Vestlia reiselivsområde - Detaljregulering av felt c-BFR02-BFR06 - ny 2. gangs og sluttbehandling

Saksnr.	Utvalg	Møtedato
59/26	Utvalg for plan og utvikling	10.09.2026
107/26	Kommunestyre	24.09.2026

Med hjemmel i plan- og bygningsloven § 12-12 vedtas fremlagte forslag til detaljreguleringsplan for c-BFR02-06 innenfor Vestlia reiselivsområde, planID 4249 med følgende endring:

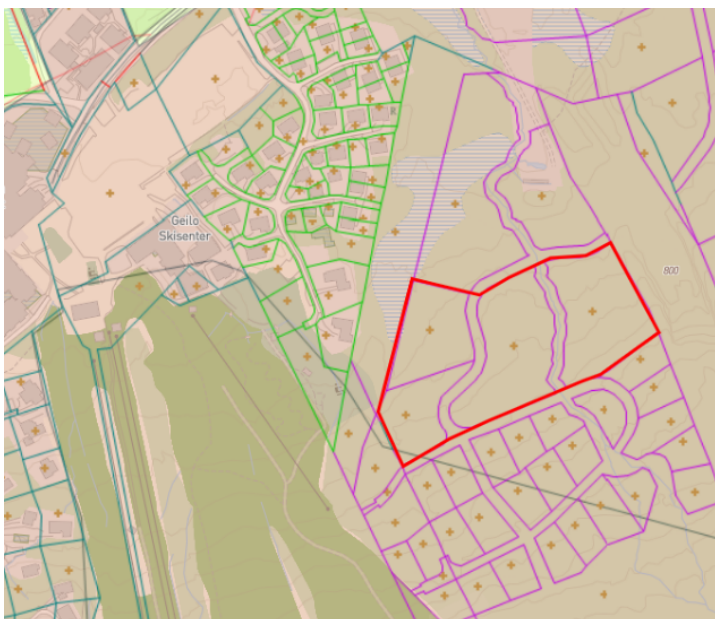
Avsender	Administrasjonens vurdering
Statsforvalteren i Østfold, Buskerud, Oslo og Akershus Mener det er uheldig å endre bekken til et flomløp og på den måten begrense bekken til et anlegg for å håndtere flom. Vil sterkt fraråde en slik endring. Ser av flybilder at deler av arbeidet allerede er gjort. Ber om at disse arealene blir istandsatt etter beste evne. Minner om at både fjerning av kantvegetasjon og tiltak i vassdrag må søkes om. SF viser til at de er restriktive til å innvilge slike søknader. For tiltak som allerede er utført, må det søkes i etterkant. Usikker på om det er nødvendig med et så omfattende flomsikringstiltak i bekken, med utgangspunkt i at bekken har lite vannføring.	Det er i gjort endringer i bestemmelsene etter begrenset høring. Bekkeløpet tillates flom- og erosjonssikret. Kantvegetasjon skal ivaretas og sikres så langt det er mulig. Der hvor kantsone og bekk likevel berøres som følge av flom- og erosjonssikring er det nå et krav om at kantsone og bekkeløp skal gjenopprettes med stedegne arter og revegeteres/istandsettes. Det vises for øvrig til oppdatert planbeskrivelse kap. 4.4.2.1, hvor det er redegjort for ulike prinsipper for istandsetting/revegetering. Den skisserte løsningen har ifølge planfremmer lagt grunnlaget for innsendt søknad etter vannressursloven til fylkeskommunen. Administrasjonen legger til grunn at planfremmer innhenter nødvendige tillatelser etter gjeldende lovverk.

Buskerud fylkeskommune Har ingen merknader.	Tas til orientering.
NVE Viser til tidligere innspill om viktigheten av at regulert bredde på bekken, med kantsone og dimensjonering av bekketryssingene, har god nok kapasitet til å sikre at ikke økt mengde overvann medfører fare for flom i bekken, hverken i planområdet eller lengre nede.	Det nå inntatt nytt kapittel i planbeskrivelsen (kap. 4.4.2) som omtaler bekk, flom og overvann. Det er videre krav i bestemmelsene om åpent overvannssystem som leder mest mulig overvann til bekken og/eller veggrøft langs f_SV5. Det er videre krav om at alle stikkrenner

Anbefaler kommunen å kvalitetssikre at flom- og overvannsvurderingene som skal ligge til grunn for detaljreguleringsforslaget, herunder dimensjoneringskriterier for stikkrenner, har tatt høyde for endringene fra områdereguleringen, herunder de nye adkomstveiene som krysser bekken flere steder.	skal dimensjoneres for vannføring tilsvarende 100 års nedbørintensitet inkl. klimafaktor. Strikkrenner skal ha minimum dimensjon Ø1400 mm. NVE viser til behovet for å kvalitetssikre at regulert bredde på bekken, kantsoner og dimensjonering av bekkekryssinger har tilstrekkelig kapasitet til å håndtere flom- og overvannssituasjoner, også som følge av nye adkomstveger. Planfremmer viser til rapport «<i>Spesifisering av tiltak mot flom</i>» (Skred AS, 15.04.2020) og notat «<i>Dimensjonering overvann</i>» (Asplan Viak, 01.02.2022), som er lagt til grunn for planforslaget. Ifølge planfremmer dokumenterer rapportene at nødvendig kapasitet ved kryssinger av bekkeløpet er ivarettatt. Planfremmer vurderer at kulvertløsninger kan benyttes der disse dokumenteres å ha tilstrekkelig kapasitet, og ønsker derfor ikke å binde reguleringsplanen til krav om bru som eneste løsning. Det vises til at valg av endelig løsning og detaljert dimensjonering vil bli avklart i senere prosjekteringsfase. Administrasjonen registrerer at planfremmer har vurdert NVEs innspill og lagt ved faglige utredninger som beskriver forutsetninger og dimensjoneringsgrunnlag for bekkekryssinger og overvannshåndtering. Administrasjonen legger til grunn at de anbefalte tiltakene og kravene til kapasitet følges opp ved detaljprosjektering og gjennomføring av tiltakene.

Som følge av merknadene knyttet til bekken gjennom planområdet, ble det etter offentlig ettersyn foreslått endringer knyttet til bestemmelsene for bestemmelsesområde #1 (vegkryssing og kantvegetasjon), som i større grad åpner for at bekken blir et flomløp og anlegg enn en naturlig bekk. Den foreslått endringen ble oversendt Statsforvalteren, fylkeskommunen og NVE på begrenset høring 18.05.2026 med frist for innspill 08.06.2026. Endringen som ble foreslått i bestemmelsene var som følger (rød tekst endring fra offentlig ettersyn):

Samlet kapasitet på kulverter og flomløp skal være minimum 3,3 m³/s. Forutsatt innløpskontroll og at vannet kan stå noe over nivået til topp kulvert, skal rørdimensjon være på minimum 1400 mm for å oppnå en kapasitet på 3,3 m³/s. Bekkeløpet skal flom- og erosjonssikres, og tillates en parkmessig opparbeiding.

Figur 5 Utsnitt viser avstand mellom byggegrense på felt FKB2 og 66/1078 (anslagsvis 44 m)

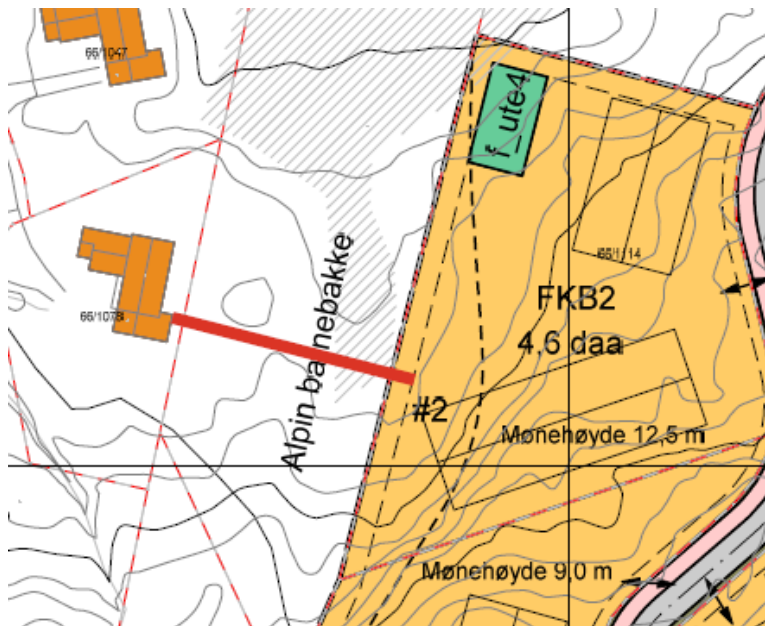
Naboer ønsker også at byggegrense mot vest bør justeres opp til byggets halve høyde mot eksisterende bebyggelse, fremfor foreslått avstand på 4 m. Administrasjonen ikke se at foreslått byggegrense vil medføre vesentlige ulemper for de berørte eiendommene. Mellom planlagt bebyggelse og naboeiendommene ligger det en regulert alpin barnebakke. Dette innebærer at den faktiske avstanden mellom ny bebyggelse og eksisterende bebyggelse på eksempelvis 66/1078 vil være om lag 44 m. Det vises også til at områdeplanen angir at byggegrensen for dette feltet skal gå i formålsgrensen, slik at foreslått byggegrense på 4 m er en innstramming fra områdeplanens føring for hvor bebyggelse kan plasseres på dette feltet. Administrasjonen vurderer at løsningen som er foreslått ikke gir nevneverdige negative konsekvenser for naboene sett opp mot utbyggingen som er vedtatt i områdeplanen, og finner derfor ikke grunnlag for å endre planforslaget på dette punktet.
